PROGETTO DI FATTIBILITA' TECNICA ED ECONOMICA

Comune di Bardi Intervento di messa in sicurezza della SP 28 di Varsi al km 33+800 (loc. Saliceto)

RELAZIONE DI PROGETTO *con integrazioni*

14. INTEGRAZIONI A SEGUITO DI RICHIESTA ARPAE Prot. n. 17036 del 10/06/2026 e successivo Prot. n. 21850 del 16/07/2026

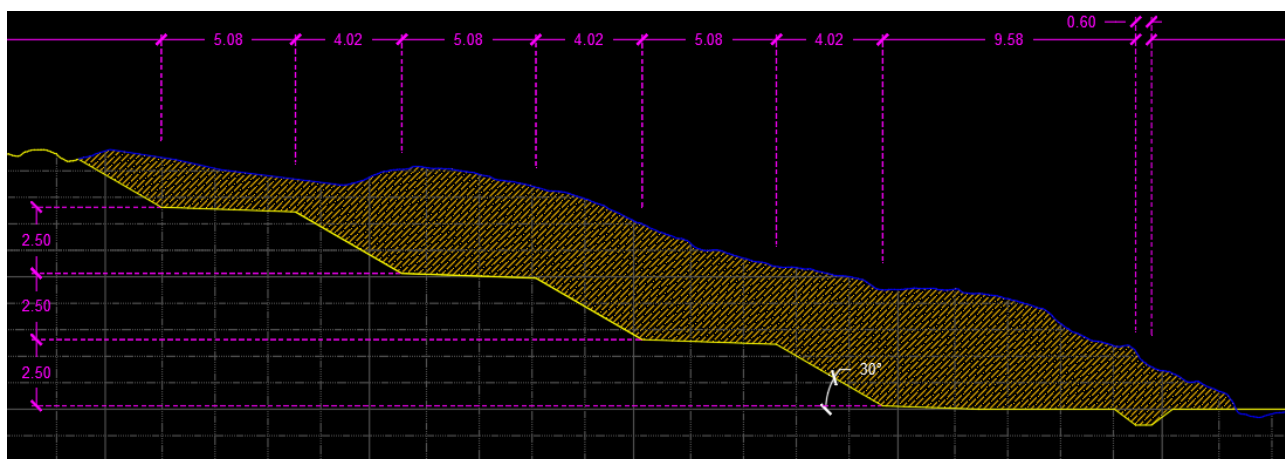
- Quantificazione dei materiali: *si richiede un dettaglio analitico dei volumi di materiali prodotti previsti per ciascuna delle fasi progettuali (interventi strutturali/riprofilatura e sistemazione della rete idraulica), al fine di valutare correttamente i quantitativi complessivi movimentati;*
- Caratterizzazione dei materiali: *l’analisi chimica su un singolo campione è da considerarsi non sufficientemente rappresentativa. Si invita pertanto ad attenersi, per quanto possibile, alle indicazioni contenute nell’Allegato 2 al D.P.R. 120/2017, tenendo in opportuna considerazione anche le diverse profondità di scavo. Si prende atto dell’impegno a procedere con il prelievo di ulteriori 3 campioni in fase di lavorazione.*

Dal rilievo effettuato con drone, utilizzando tecnologia Lidar, è stata cartografata un'area di frana interessata dai lavori all'incirca pari a 4.200 mq.

Considerando il tipo di sistemazione a gradoni, così come si può evincere dalla sezione sotto riportata, il volume di terra interessata dalla movimentazione risulta essere pari a **circa 14.000 mc.**
